OPINIA 086017

z wyników przeprowadzonych oględzin – ekspertyzy urządzeń grzewczo-kominowych

w budynku przy ul. Wilków Wielki nr 26 w 58-230 Niemcza

Świetlica Środowiskowa

Szkic orientacyjny:

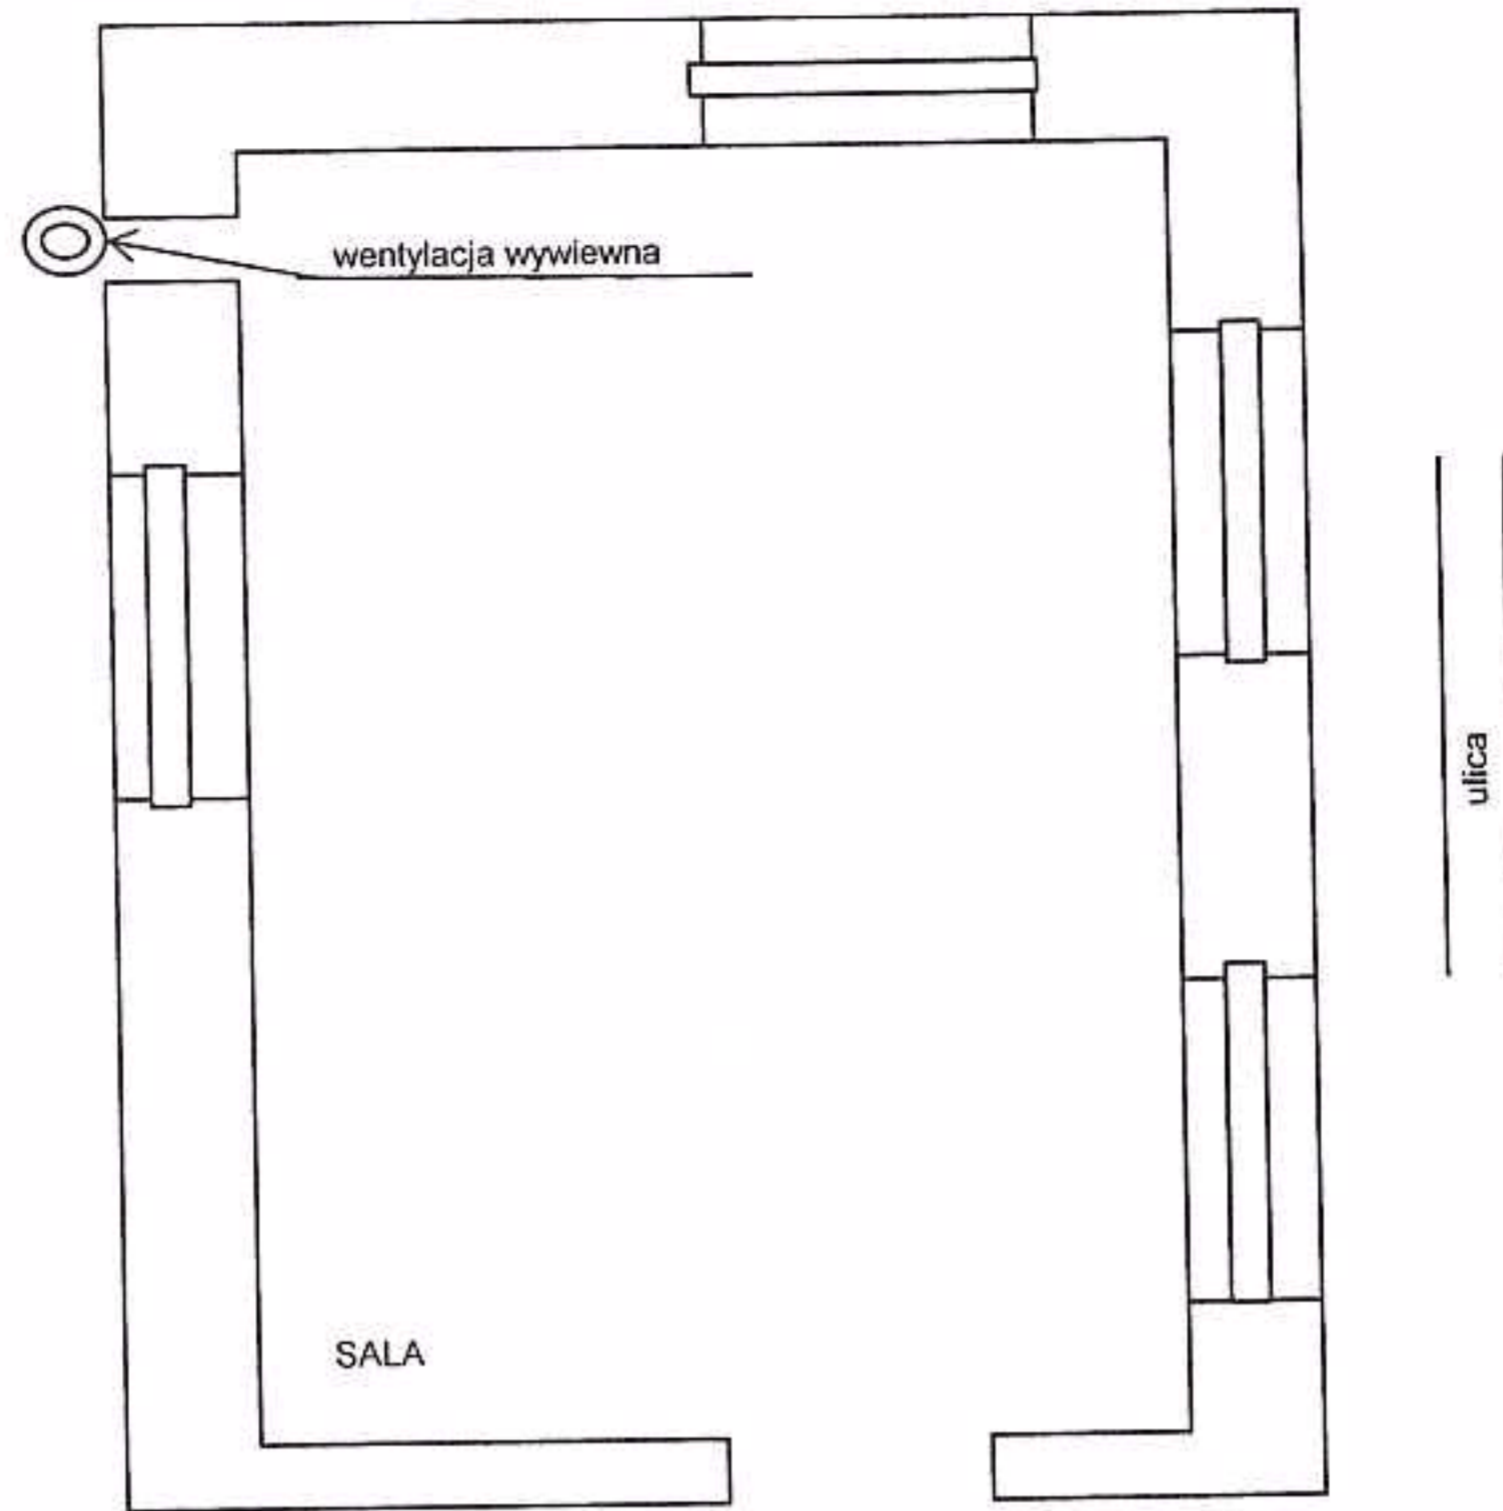
W celu uzyskania możliwości prawidłowego wentylowania pomieszczenia sali należy wykonać następujące prace:

- wentylację wywiewną sali podłączyć do przewodu wentylacyjnego wyprowadzonego po zewnętrznej ścianie budynku, ponad okap dachu (wykonać z materiałów odpowiednich dla kominów wentylacyjnych)
- zapewnić dopływ powietrza z zewnątrz budynku do pomieszczenia sali.
